**Modulo per la presentazione delle osservazioni per i piani/programmi/progetti sottoposti a procedimenti di valutazione ambientale di competenza statale**

**ID: Codice procedura (ID\_VIP/ID\_MATTM): 12691**

**“Progetto di un impianto eolico denominato “Pitigliano” ubicato nei comuni di Pitigliano (GR) e Sorano (GR) costituito da 20 (venti) aerogeneratori di potenza nominale 7,0 MW per un totale di 140,0 MW con relative opere connesse ed infrastrutture indispensabili”**

**IMMAGINE n. 7** Mappa della intervisibilità degli impianti eolici elaborata dall'Associazione nazionale Amici della Terra. La mappa non è aggiornata comunque rende molo bene dell'enorme impatto visivo creato dal cumulo degli impianti.

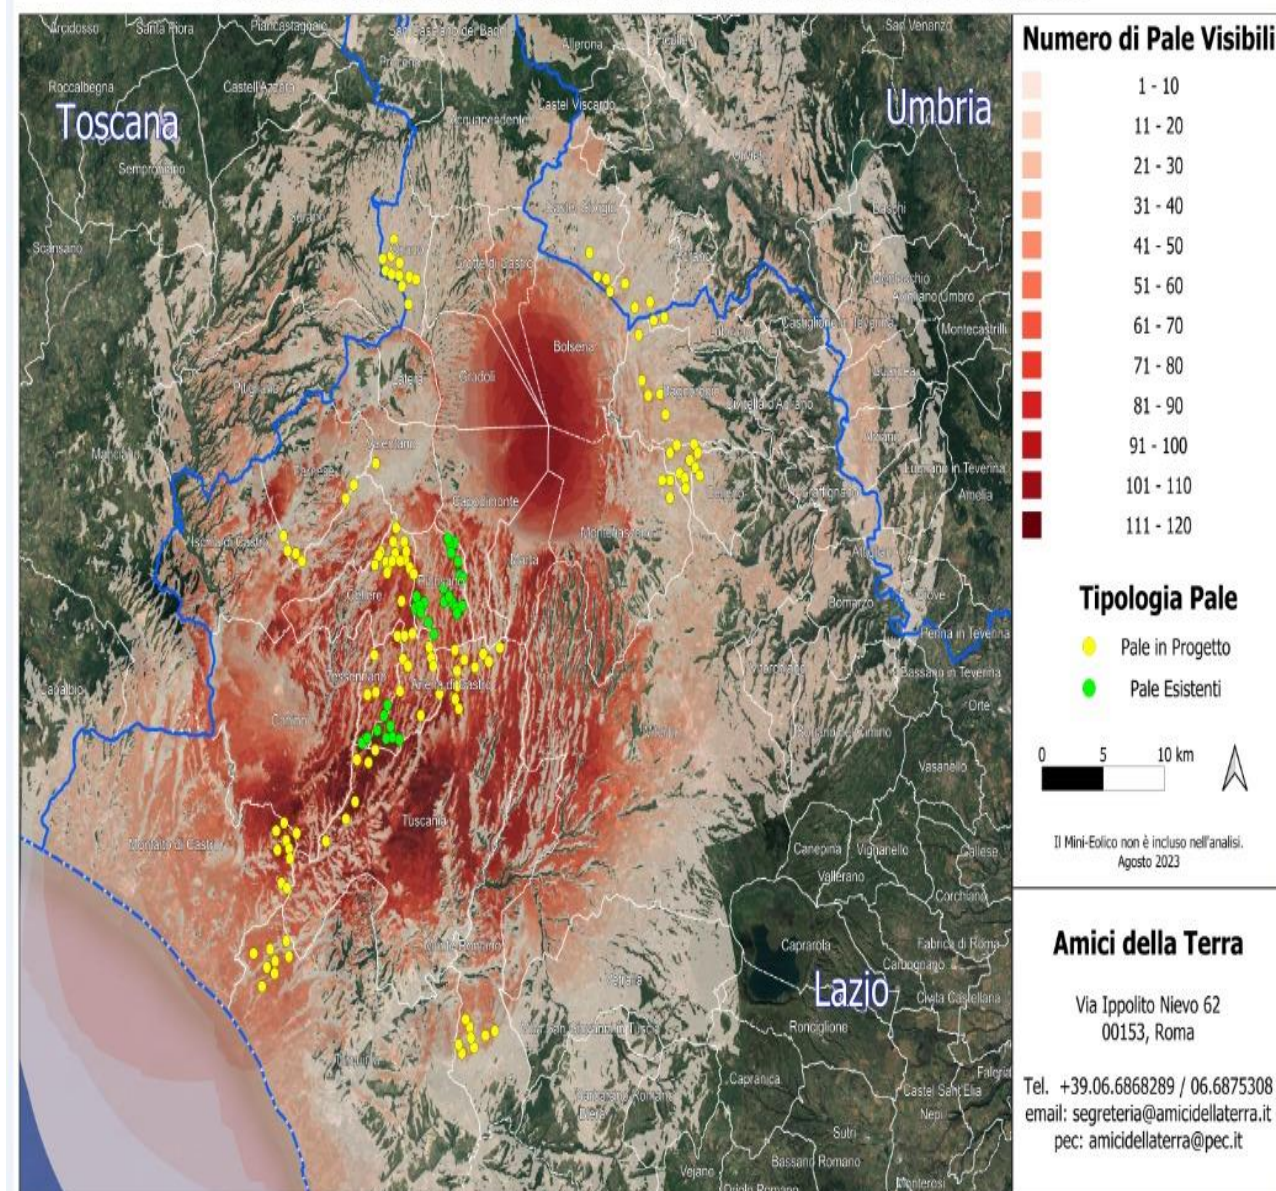
Se agli impianti eolici rappresentati qui sopra che non comprendono sia l'impianto eolico Pitigliano e le altre 14 pale del progetto eolico in verifica amministrativa sempre nel territorio di Pitigliano si aggiungono i migliaia di ettari (7000 fin'ora) di territorio occupato dagli impianti fotovoltaici e agrivoltaici e dalle altre tipologie appare chiaro il numero spropositato degli impianti FER nella bassa toscana e nella Tuscia.
